Interventi alla Bocca di Malamocco
Osservazioni Sandro Castagna architetto

Inserimento Paesaggistico

Molo nord

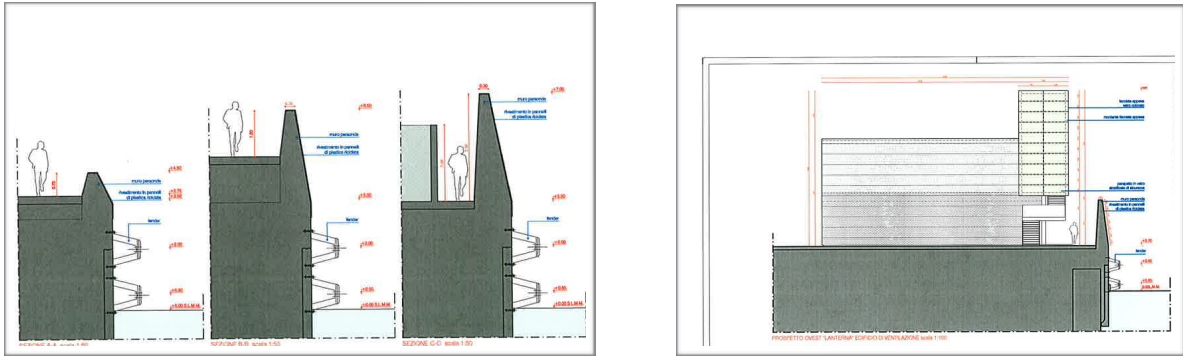
Partendo dalle premesse si deduce la scala dell'intervento che afferma la scala gigante delle navi, del mare, e dimentica la scala dimensionale della Laguna. A mio avviso l'errore sta proprio in questo sbalzo di rapporto dimensionale. Esistono presenti di questa questa scala tutti i parametri dimensionali a partire dalle lanterne e dalla loro invadenza nel paesaggio.

L'area marcata da questo unico volume tecnico preponderante, si affaccia in modo secco e rigido verso l'acqua. Si usano parole che riportano alla variabilità delle dune retrostanti, alla mutazione orografica del paesaggio a causa dei venti e della marea e della vegetazione stessa che reagisce a questi fenomeni in modo del tutto naturale.

Potrebbe questo invece diventare un segno importante di armonizzazione del volume tecnico adattandolo poi a soluzioni con uso di materiali biocompatibili di aiuto alla "naturalizzazione" delle parti tecnologiche. I tetti verdi e le piantumazioni in verticale aiutata da impianti irrigazione controllata con uso di tecniche di recupero di acque piovane, potrebbe diventare un punto di vista privilegiato del paesaggio ma nel progetto apparentemente e' solo luogo di mera ispezione per la manutenzione delle macchine, un inflessibile ed esclusivo uso, se pur doverosamente tecnico. Il volume si proietta invasivo in l'altezza riducendo dal retro la percezione del paesaggio d'acqua. Inoltre il tetto di questo edificio rimane indisponibile a creare punti di vista privilegiati e qualificanti del nuovo paesaggio.

Allora perché non pensare ad un tetto verde al disopra accessibile dall'esterno senza contatti col le aree tecniche abbassando di un livello l'intera lunghezza della lanterna.

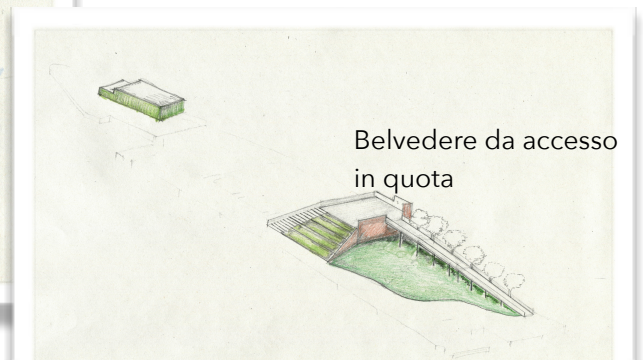
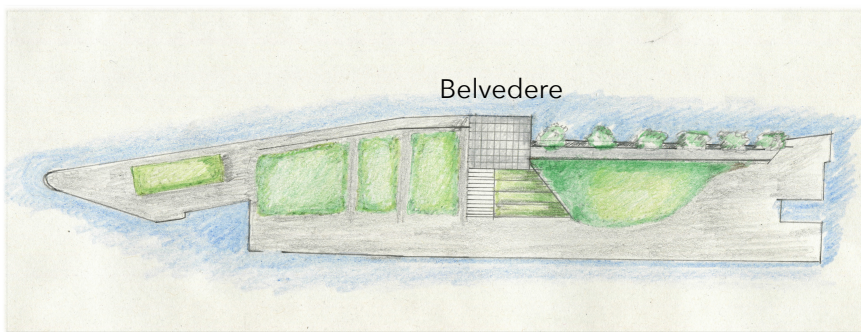
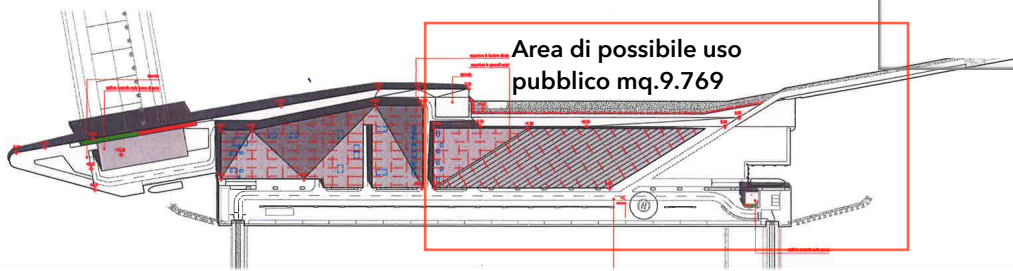
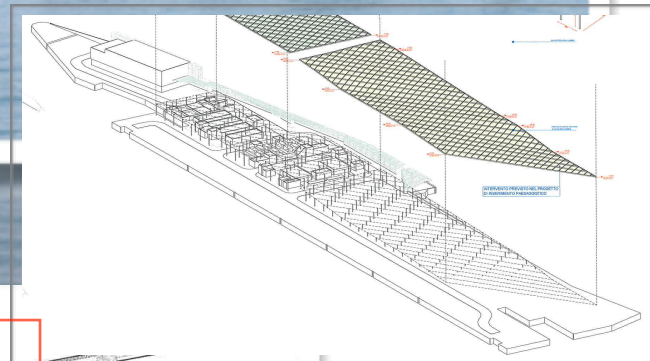
Il bordo rialzato del **muro paraonde** e' una ulteriore barriera alla visibilità e si estende per una lunghezza di 24 metri ad una altezza che varia tra i 3.50 mt. a 7.00 mt. Qualora fosse stato escluso il materiale sintetico che lo riveste nel lato esterno, non e' dato sapere quali alternative siano previste a protezione di questo tipo di muro.

Anche la dimensione del bordo si erge e diventa gradualmente quella delle altezze delle navi giganti. e si potrebbe però concentrare al massimo i volumi massimi necessari invece di dilatarli con altezze fuori scala.

La lanterna "Verde" e' dichiaratamente dimensionata e parametrata alla dimensione gigante delle navi proprio per le affermazioni citate. Lo si dichiara in modo esplicitamente impositivo e in netta

contrapposizione e in contrasto alle esigenze del paesaggio circostante. Si vuole dilatare il paesaggio ma di fatto si concentra icon 70 mt di lunghezza per un altezza di 8.00 che arriva a + 14.00 circa. Si amplifica così il volume tecnico già imponente, invece di allungare i volumi e abbassandoli quanto più possibile almeno di un livello cercando di non superare i 10 mt di altezza circa.

Si propone anche di armonizzare il profilo della piastra sul lato est, ricongiungendola in modo più sinuoso con il margine esistente con la passeggiata che porta al vecchio molo.

La luce notturna della lanterna, di qualsiasi intensità, disturba considerevolmente la visibilità e potrebbe ostacolare la sicurezza

della navigazione dei natanti di medio piccole dimensioni che transitano in quelle aree della laguna, le quali hanno bisogno di distinguere da vicino l'incrocio o la presenza di altri natanti e non di esser disturbati nella navigazione da luci intense che inquinano e stressano anche la vita di uccelli presenti su quelle aree protette naturalisticamente. Per questo va calibrata e/o se il caso eliminata completamente la luce notturna dopo aver predisposto una simulazione reale con rapporto sulle conseguenze di stress del sito.

La lanterna Rossa

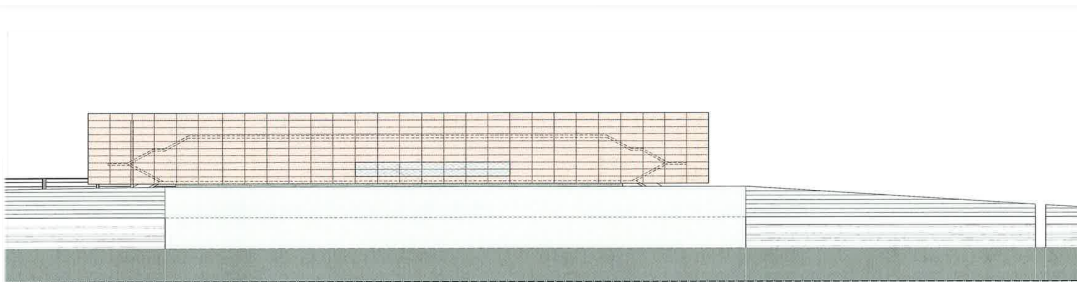
L'impatto consistente della lanterna Rossa simile nel sua imponenza a quella Verde della sponda nord suggerisce proprio per il suo limitato uso e numero degli operatori addetti al controllo, di ridurre quanto possibile di un livello arrivando anche qui ad una quota che superi i mt.10.00 circa di altezza.

Anche in questo caso valgono le osservazioni fatte per la "lanterna verde" per questa "lanterna rossa" che per le sue dimensioni oppone le stesse problematiche o forse duplicando gli effetti inquinanti e per la sicurezza della navigazione nell'area e alla presenza di uccelli migratori che vivono nell'area naturalistica adiacente.

Il Paesaggio esistente

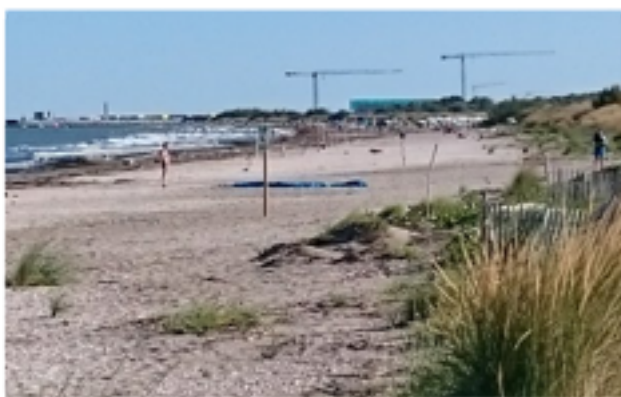
Sotto l'aspetto di restauro del paesaggio la parte di testa sud della conca di navigazione e' parte importante del progetto di riassetto naturalistico. Andrebbe affidato ad una valutazione più specialistica in tale materia di per ricostruire un adattamento compatibile e compensativa al progetto adiacente.

Va considerato che proprio per l'assunto iniziale, sulla conservazione del bordo della Laguna, non vi sia necessità in area di ulteriori darsene che modificano o in questo caso solo interrompano, la fluidità del delicato bordo terra acqua

Rapporto dimensionale

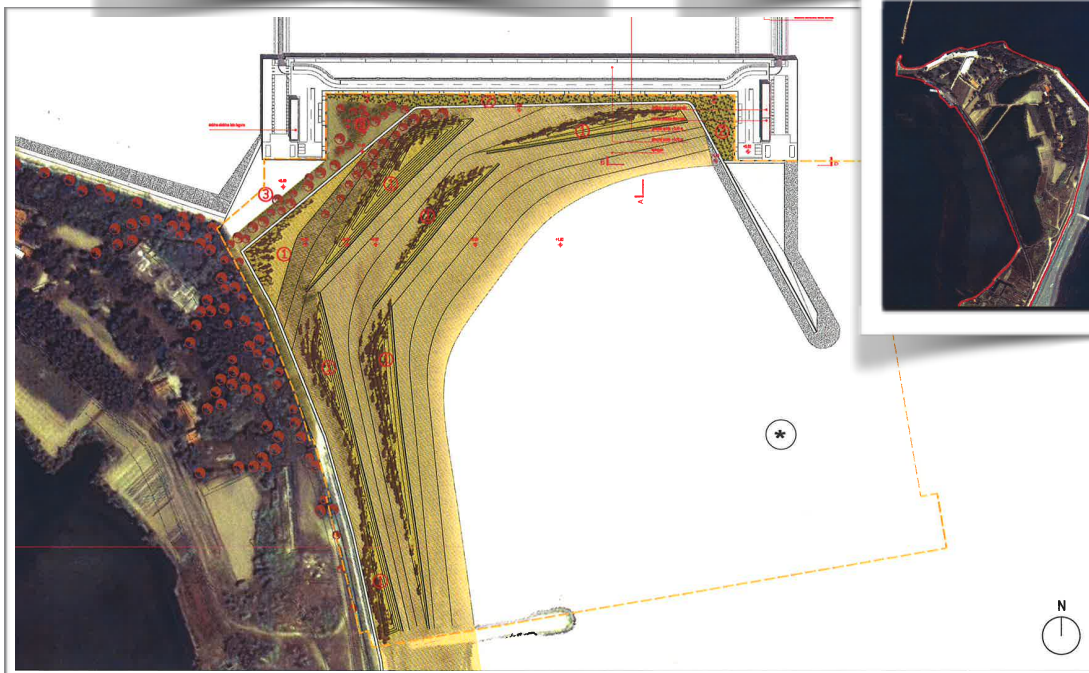
Meglio in dettaglio i **bordi lagunari** esistenti vanno mantenuti quanto più possibile conservati dall'erosione perpetua dell'acqua. Incrementi di occupazione del suolo a specifica destinazione d'uso a darsene, vanno limitate determinando una linea di controtendenza necessaria visto lo sviluppo insensato della diportistica sregolata.

Il trattamento dei bordo laguna esige attualmente una risoluzione sistematica che privilegia l'inserimento del progetto, in un contesto di restauro paesaggistico critico e filologico che possa almeno dialogare quanto possibile con l'origine del bordo delicato della Laguna. Pur siti in una area di transito navale si potrebbe prevedere un camuffamento del cemento a vista in modo da risolvere l'impatto dato dai materiali.
